No. EXPEDIENTE
INFOTEP-CCC-CP-2017-009
No. DOCUMENTO

CIRCULAR DE RESPUESTA A LOS OFERENTES

CIRCULAR No. 2

La "Contratación de la Construcción de las Edificaciones:

Viga V4Y

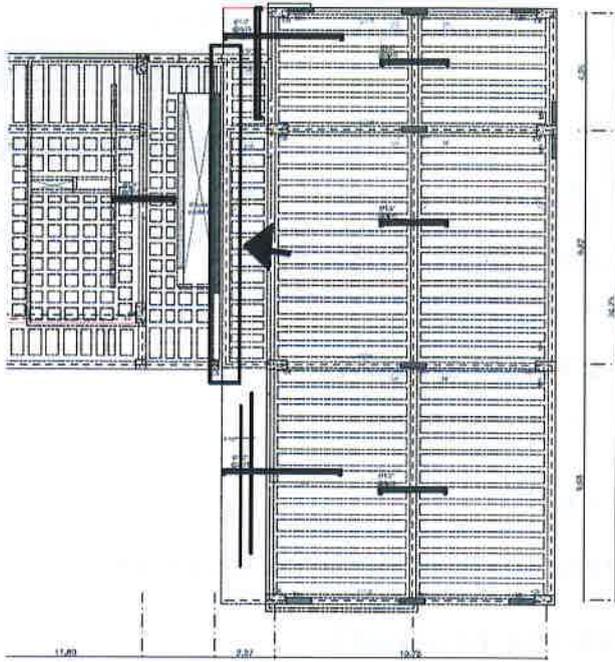
P-1. Se requiere el detalle de la viga V4Y.

Respuesta P-1: Descargar detalle en adjunto a Circular de Preguntas y Respuestas

DETALLES DE TRAMOS DE ESCALERA

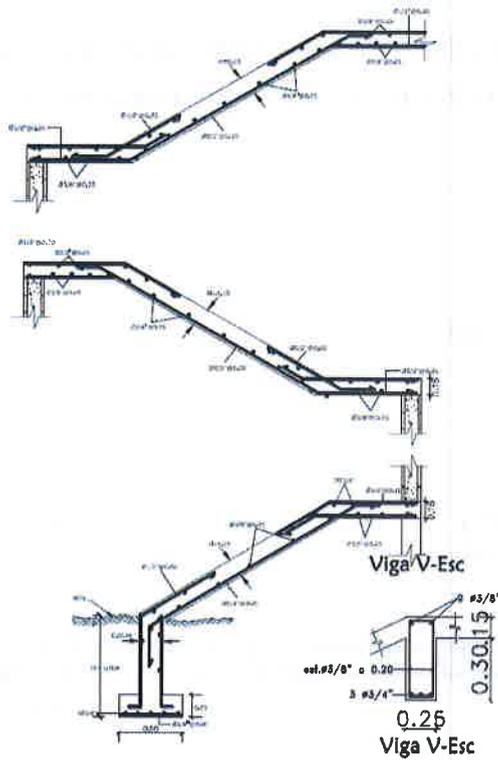
P. 2 Se requiere el detalle de la viga de escalera.

Respuesta P-2: Descargar detalle en adjunto a Circular de Preguntas y Respuestas.

DETS. JUNTA DE EXPANSION A NIVEL DEL TECHO.

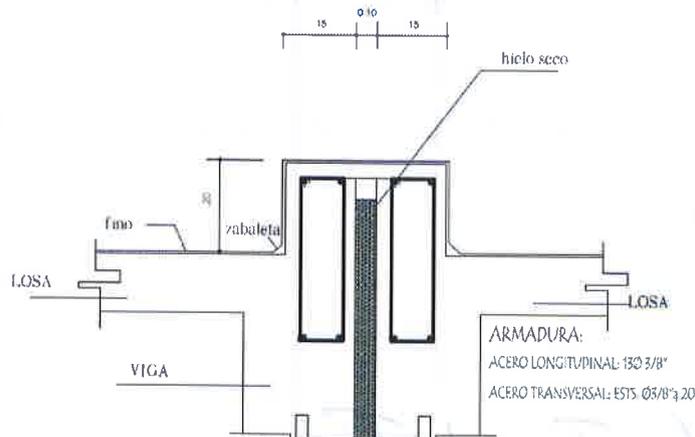
P-3 Se requiere el detalle de la viga de junta de expansión.

Respuesta P-3: Descargar detalle en adjunto a Circular de Preguntas y Respuestas.

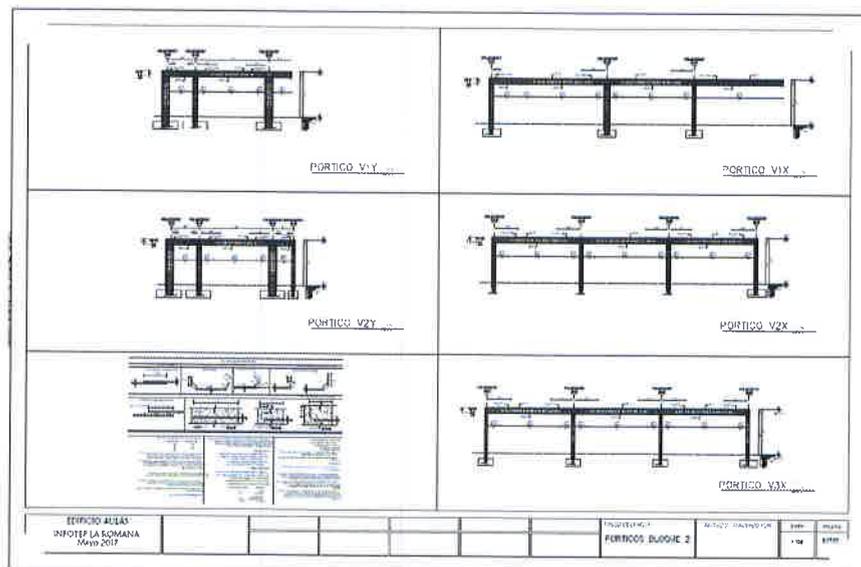
P-5 El plano del bloque dos no está, el del bloque 1 esta repetido, por favor enviar el Bloque 2

Respuesta P-5: Descargar detalle en adjunto a Circular de Preguntas y Respuestas.
